Séance du 18 juin 2025 / Zitting van 18 juni 2025
ORDRE DU JOUR/DAGORDE

1) - Demande de permis d'urbanisme n°16-48.033-2025

Objet : mettre en conformité la construction d'une annexe et d'une pergola, ainsi que des modifications apportées aux aménagements intérieurs et aux façades nord et ouest de l'appartement n°2

Plan paysager :

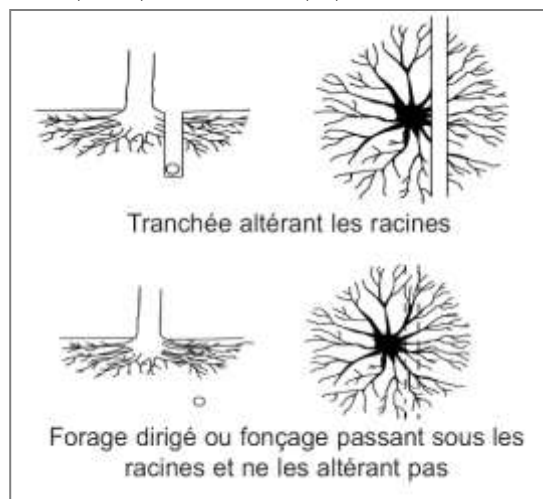
- Les nouvelles zones de plantations plus larges au niveau de la rue de Stalle et du bâtiment H permettent une meilleure isolation depuis la voie publique et une meilleure intégration du projet dans son environnement.
- La surabondance de zones en gazon renforcé au détriment de réelles zones plantées n'a pas été abordée et laisse toujours à désirer.
- Les plantations de sujets au-dessus du parking sous-terrain ont été revues à la baisse (de 20 à 17) mais plusieurs essences proposées sont inadaptées comme le poirier et les pin sylvestre, tous deux possédant des systèmes racinaires pivotants se développant en profondeur.
- Deux érables champêtres sont proposés à la plantation dans une étroite bande de terre (4.3m maximum) entre les bâtiments D et J dont l'espace et l'ensoleillement disponibles semble bien insuffisant pour leur développement.
